**Vorhabenbezogener Bebauungsplan  
Am Rehbecker Weg (WVW)**

**Prüfung der Anregungen aus dem  
1. Beteiligungsverfahren**

gemäß § 4 (1) BauGB

**Plan der untersuchten Flächen für die Bauvorhaben des Wasserverbandes**

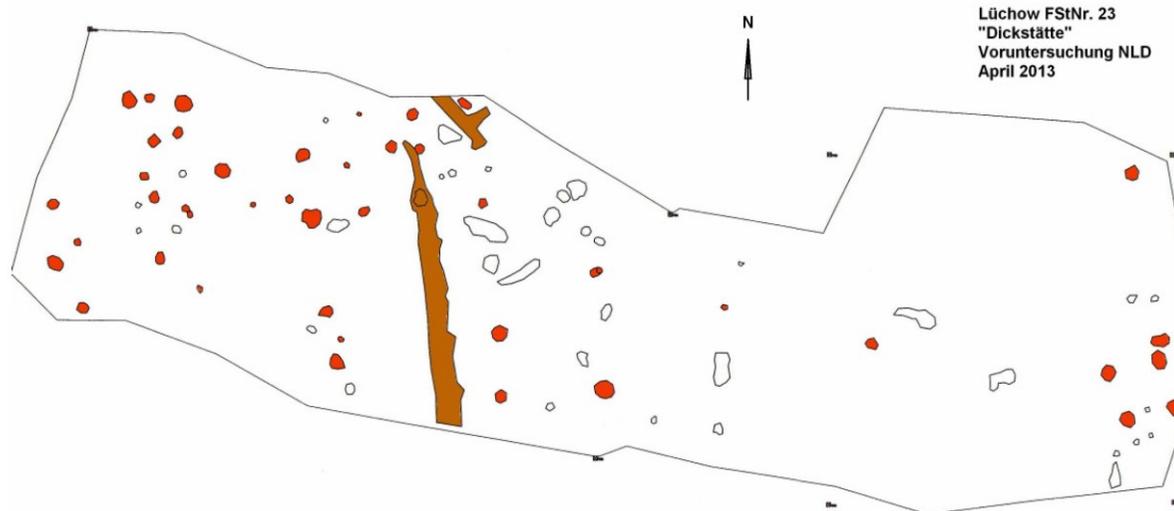
Nördlich und westlich der geplanten Gebäude sind für den Bau von Parkplätzen weitere Bodenarbeiten vorgesehen. Hier muss, um eine Tragfähigkeit zu erreichen, der Mutterboden entfernt werden. Diese, an den bereits untersuchten Flächen anschließenden Bereiche müssen ebenfalls den Bauarbeiten vorangehend, archäologisch untersucht werden, und zwar nach demselben Verfahren wie bei der Voruntersuchung vom 03.04.2013. Das Entfernen des Oberbodens mit einem Hydraulikbagger muss in Anwesenheit von archäologischem Fachpersonal durchgeführt werden; im Anschluss ist für die Dokumentation der Befunde ausreichend Zeit einzuräumen.

Nach den Befunden der Voruntersuchung ist es nicht sehr wahrscheinlich, dass aufwändigere und ggf. kostenpflichtige Ausgrabungsarbeiten erforderlich werden.
